Mission régionale d'autorité environnementale
ÎLE-DE-FRANCE

**Avis délégué
sur le projet de construction d'une résidence
sociale étudiante et jeunes actifs
À Meudon (92)**

N° 021877/A P
du 03/10/2026

Figure 4 : Identification des secteurs d'inconfort aéraulique sur la parcelle du projet, ces zones sont exposées à des phénomènes locaux d'accélération du vent en raison de la configuration en entonnoir des façades des bâtiments (PC11-5-1, p.10)

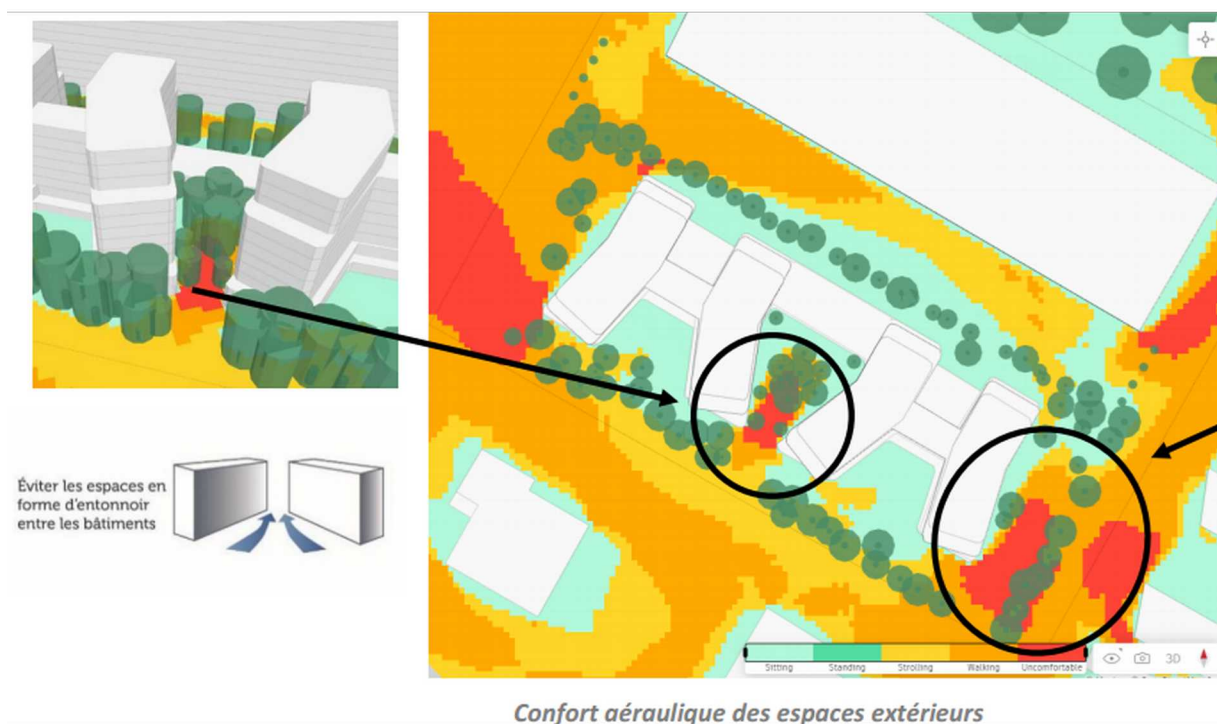
- les zones en cœur d'îlot entre les deux bâtiments du projet et à l'est du projet sont identifiées comme des zones inconfortables du point de vue aéraulique (circulation de l'air) avec des phénomènes d'accélération des vents. Ces zones couvrent 13 % de la surface de la parcelle mais le dossier ne précise pas combien de logements sont exposés. (PC11-5-1, p. 10) ;

(3) L'Autorité environnementale recommande de compléter l'étude d'impact par une étude thermique du confort d'été des logements, intégrant notamment des simulations thermiques dynamiques pour les différentes orientations de logements et en tenant compte des projections climatiques futures.

Figure 5 : Identification des zones de stress thermique estival au niveau des façades orientées sud-sud-ouest (PC11-5-1, p. 12)

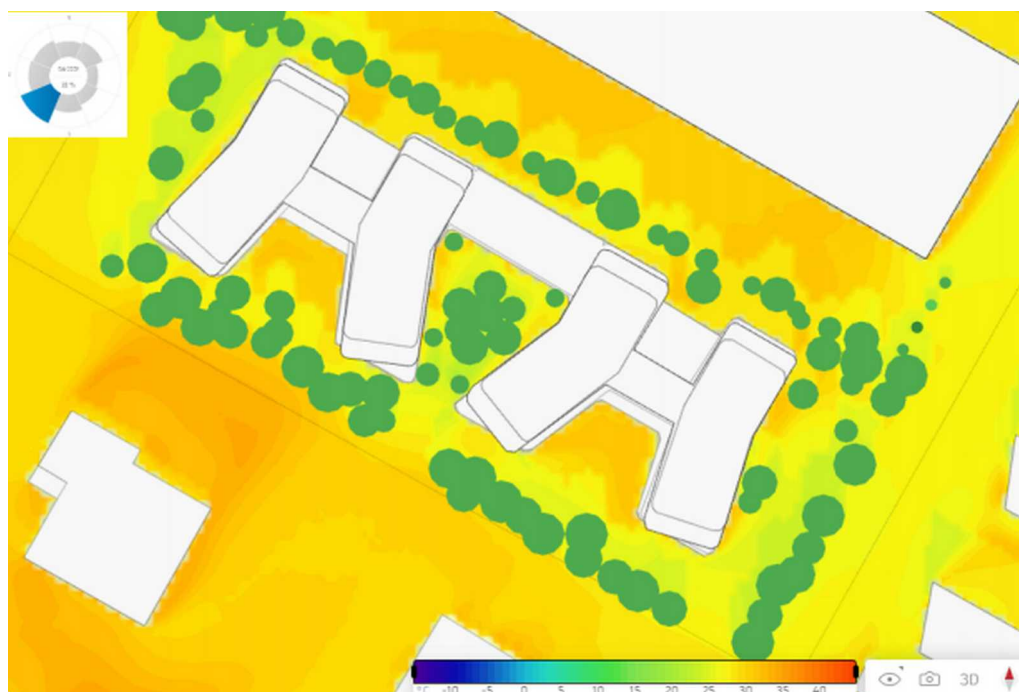
- les zones situées au sud de la parcelle, en particulier au niveau des façades orientées sud - sud-ouest sont identifiées comme des zones d'inconfort thermique estival étant donné les conditions d'ensoleillement et de vent. Les simulations à 24°C et 28°C permettent d'identifier les façades les plus exposées à ce stress thermique mais le dossier ne précise pas combien de logements sont concernés (PC11-5-1, p. 12).

L'étude d'impact est donc insuffisante pour évaluer les conditions d'inconfort thermique lors de période de forte chaleur.

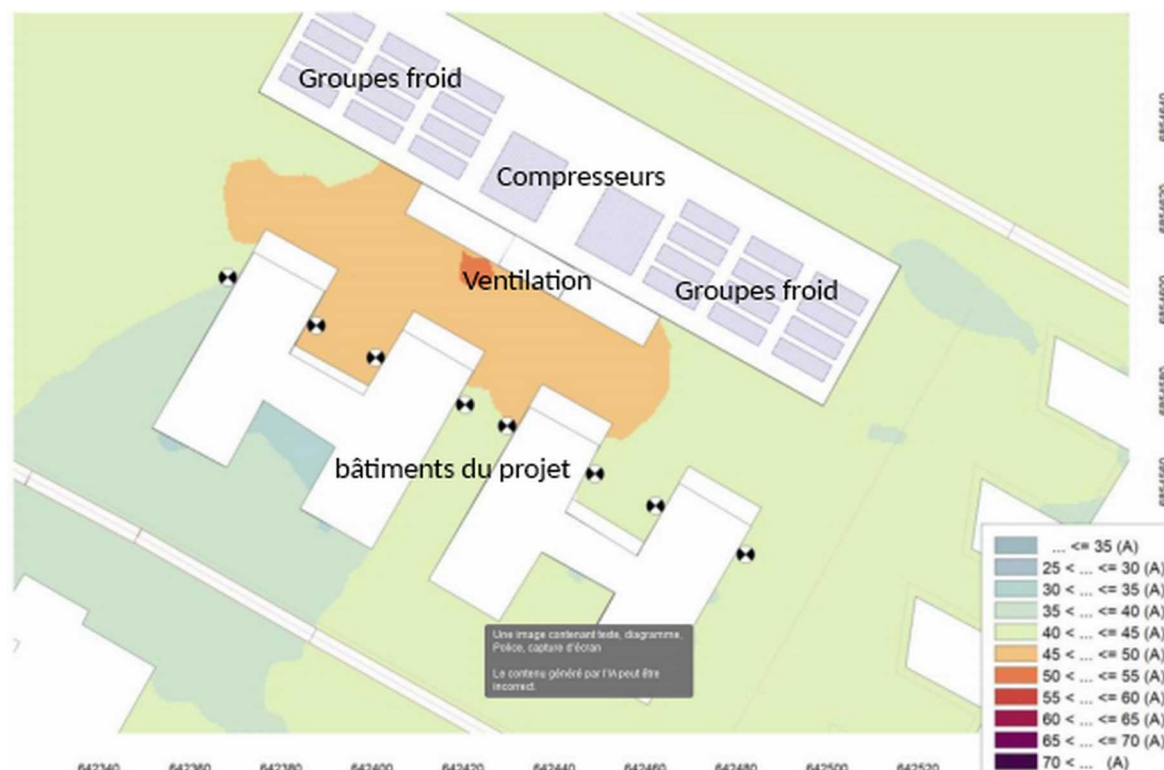
- la durée des mesures comprise entre 1h30 et 6h est insuffisante pour établir une analyse complète de l'environnement acoustique du site, intégrant l'ensemble des sources de bruit et leurs variations au cours d'un cycle journalier complet ;
- la morphologie des deux bâtiments intégrée au modèle tridimensionnel n'est pas conforme aux plans du projet, cette imprécision pouvant conduire à une sous-estimation des niveaux de bruit au niveau des habitations selon l'orientation des façades et de conditions de réverbération (voir figure ci-dessous).

- une campagne de mesures représentative du fonctionnement réel du centre de données PA13, sur une période d'au moins une semaine continue ;
- la prise en compte d'une configuration des bâtiments conforme aux pièces de la demande de permis de construire, et des situations majorantes de fonctionnement des deux centres de données adjacents ;
- les éventuelles mesures d'évitement et de réduction associées, ainsi que le dispositif de suivi.

Figure 7 : modèle incluant le projet de centre de données PA15 au nord-ouest, les caractéristiques du projet ne sont pas détaillées et le détail des hypothèses du modèle ne sont pas présentées (Annexe 4, PC-11-8-1, p. 54)

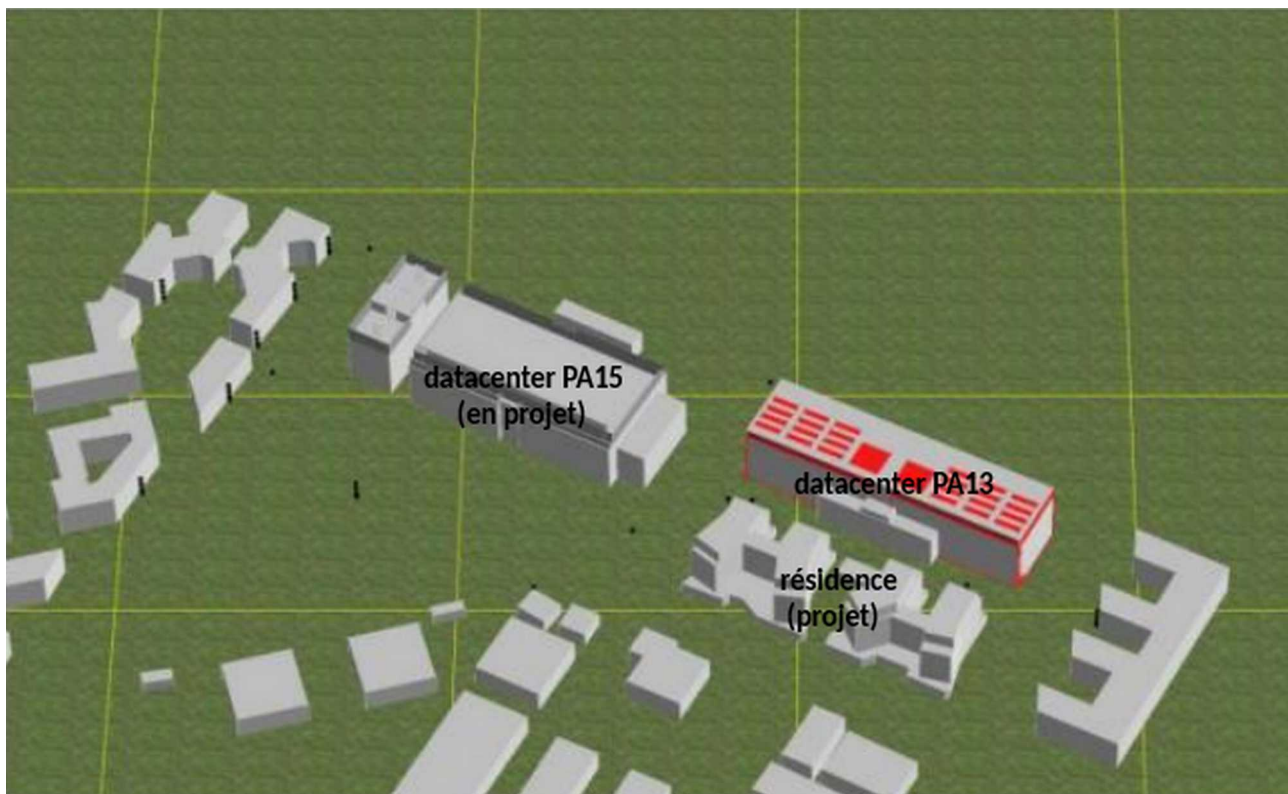
Au delà, la modélisation n'intègre pas l'impact sonore du futur centre de données PA15x afin de rendre compte de l'environnement sonore à horizon d'achèvement du projet et de l'impact cumulé des deux centres de données ; or dans son avis du 19/11/2025 portant sur le projet de centre de données PA15 et son étude d'impact, l'Autorité environnementale rappelle que les niveaux de bruit générés en fonctionnement réel des centres de données devraient être mesurés et modélisés afin de représenter les variations journalières et hebdomadaires de l'activité simultanée des deux équipements.

L'étude d'impact se borne à indiquer que le futur centre de données PA15 induirait une augmentation du bruit particulier de 3 B(A) environ en période nocturne, selon une étude spécifique au futur centre de données commanditée par la société gestionnaire Equinix. Les hypothèses des modélisations annexées à cette étude ne sont pas clairement exposées.

Figure 8 : Accessibilité aux équipements (annexe mobilités PC11-13-1, p. 20)

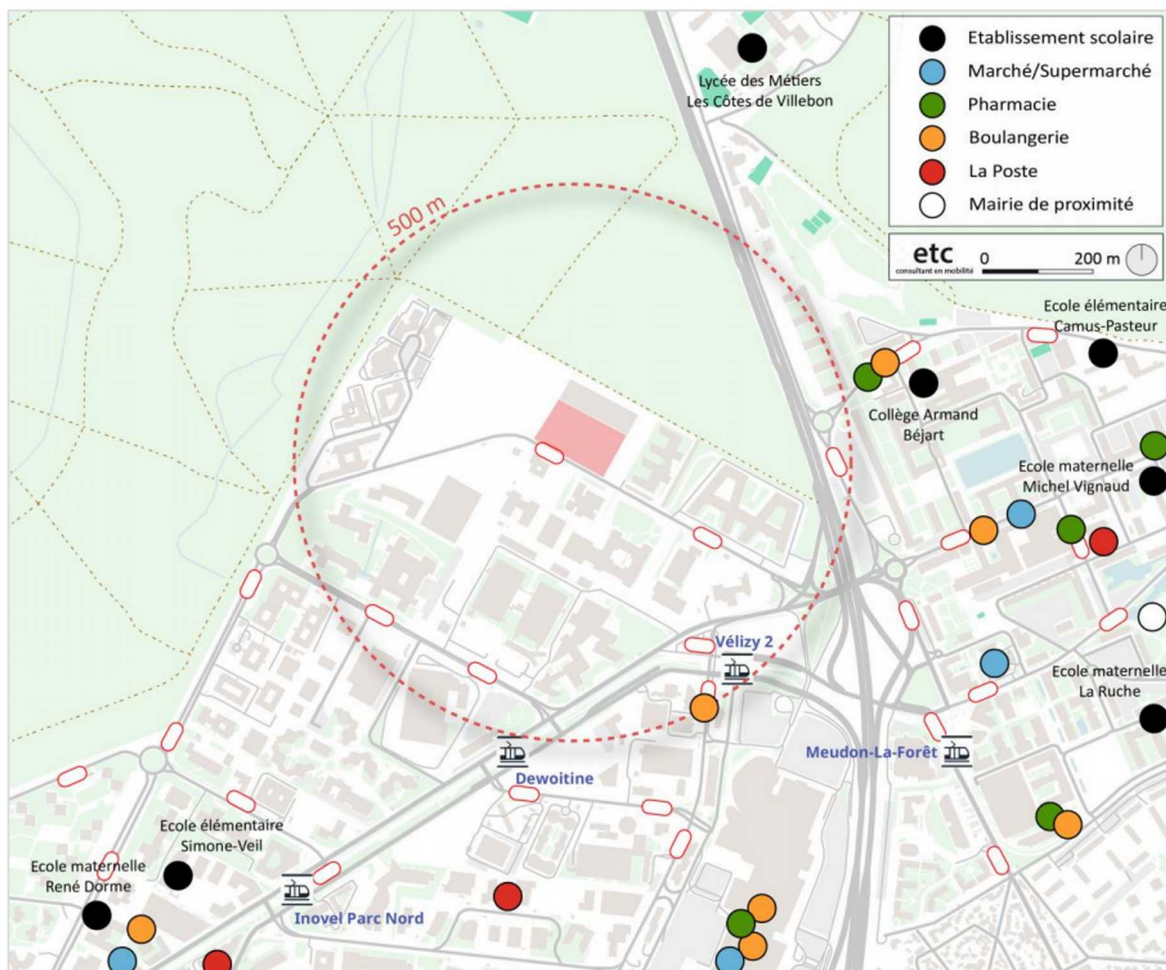
Cependant, l'étude de mobilité souligne que les parcours de mobilités actives, en particulier les itinéraires cyclables, restent peu sécurisés, peu confortables et discontinus. Les équipements du quotidien (écoles, supermarchés, cinéma, etc.) sont globalement situés à environ 1 km de la résidence, avec des ruptures urbaines importantes, telles que la RN118, qui compliquent les déplacements piétons et cyclistes vers le quartier de Meudon-la-Forêt. Ces contraintes spatiales et urbaines limitent l'attractivité des modes actifs et nécessitent une attention particulière pour garantir la sécurité et le confort des usagers.

L'étude ébauche une chaîne des déplacements du quotidien depuis la résidence en direction des transports en commun et des principaux lieux d'attraction (centres commerciaux, équipements publics, etc.) grâce à une carte des équipements dans l'environnement du site. Cependant, cette analyse reste limitée et ne permet pas d'évaluer les conditions de déplacements (sécurité, continuité, confort) qui favoriseraient la sécurité des futurs habitants et l'optimisation du recours aux transports en commun et aux mobilités actives.

(5) L'Autorité environnementale recommande de cartographier les itinéraires piétons et cyclables depuis la résidence vers les pôles majeurs (gares, centres commerciaux, équipements publics), en identifiant les points noirs en termes de continuité, confort et sécurité, et d'adapter les mesures d'évitement et de réduction en conséquence.
